PROCEDIMENTO DE AVALIAÇÃO DE IMPACTE AMBIENTAL

ÁREA DE ACOLHIMENTO EMPRESARIAL DE CRUZ DA CARREIRA

Concelho de Castelo de Paiva

PARECER FINAL

Fig. 4 – Extrato da planta de ordenamento do PDM de Castelo de Paiva

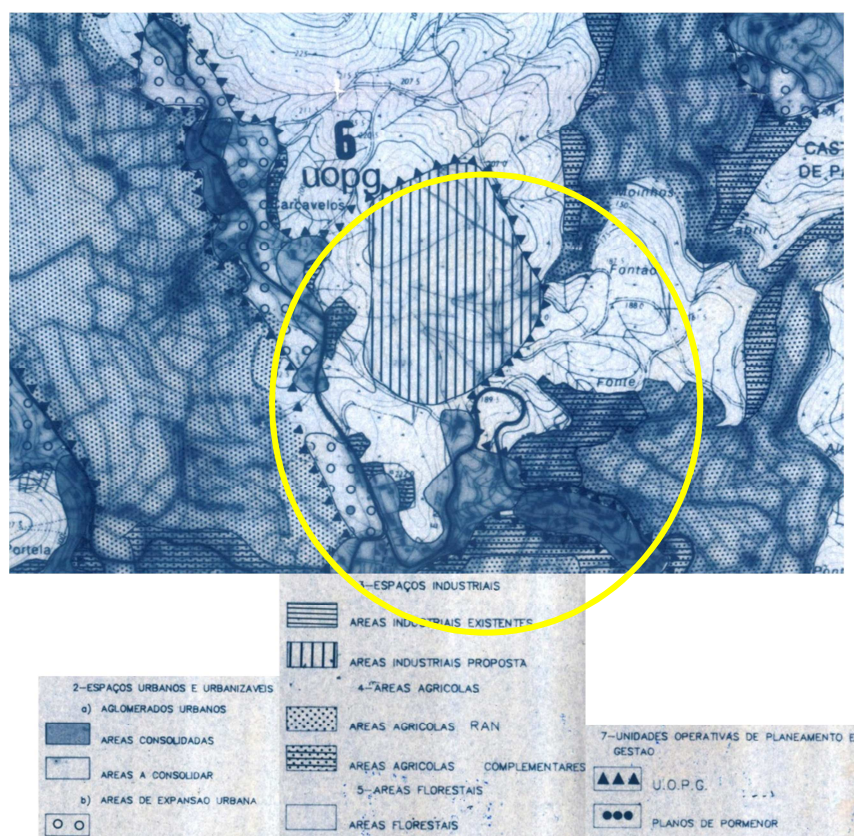
Relativamente ao quadro síntese, a “área a ceder para equipamentos coletivos (*portaria*)” num total de 4.480,8 m² não diz respeito à “*portaria*” mas de acordo com o quadro geral, ao total das áreas de cedência por lote. Não se percebe como é obtido o valor “área cedência para equipamentos coletivos”, nem a que corresponde o valor total de 27.053 m² de “área total de espaços verdes propostos”.

Conforme se depreende do acima exposto, devem os quadros (e peças gráficas) ser reformulados e melhor explicitados de modo a que a informação que contem seja clara e rigorosa. Refira-se ainda que, conforme já solicitado, deverá ser indicado qual o número de pisos proposto acima e abaixo da cota de soleira.

Fig. 5 – Extrato da planta de condicionantes do PDM de Castelo de Paiva

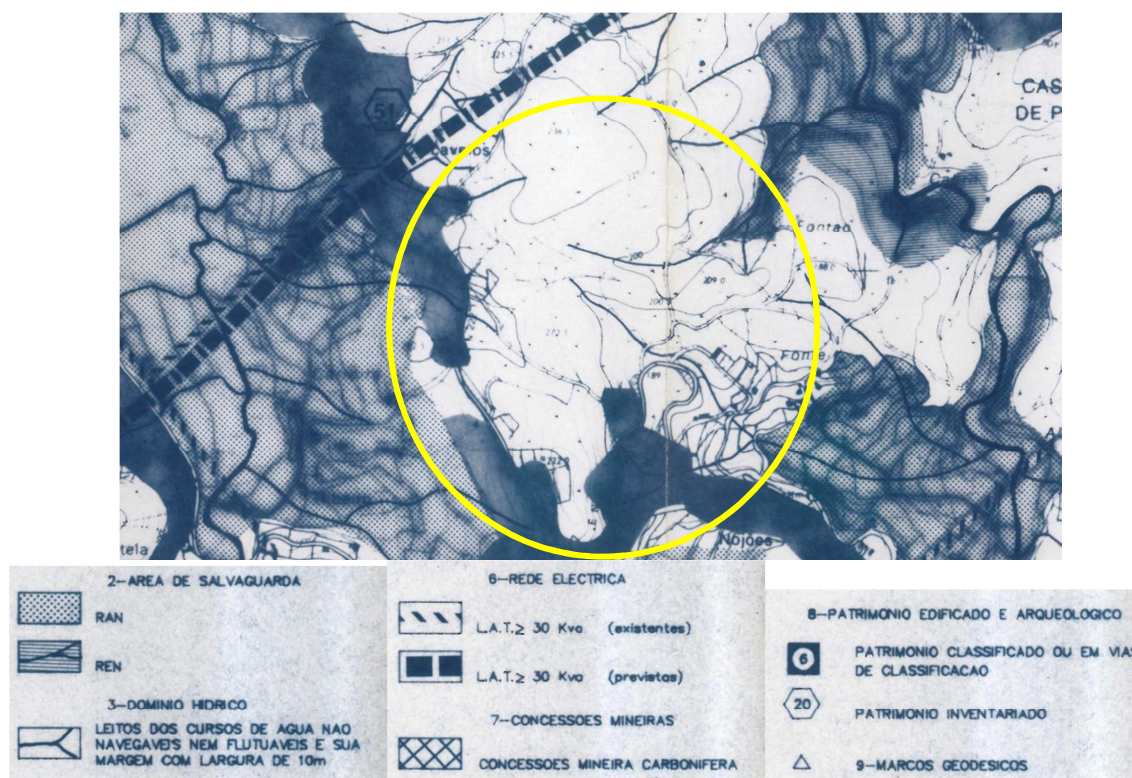
Sugere-se ainda a correção do descrito em legenda - “linhas de água de domínio REN”.

Relativamente às linhas de água há que notar ainda que, para além das linhas de água representadas na carta de condicionantes (transposição vetorial) não estarem de acordo com as linhas de água representadas na carta da REN, também não estão de acordo com as representadas na planta de implantação do projeto – algumas por omissão (ex. linha de água a oeste), outras por diferente extensão. Se, conforme referido na p.11, “*na transposição da carta de ordenamento do PDM e carta da situação existente são identificadas as linhas de água efetivamente existentes no terreno*” questiona-se o facto dessa mesma representação não ser coincidente com a que é apresentada na planta de implantação, tendo p.ex. em conta que é referido que é alterado o acesso à área do loteamento em resultado das medidas de minimização de impacto sobre a linha de água que lhe é paralela, no entanto, a mesma não é apresentada.
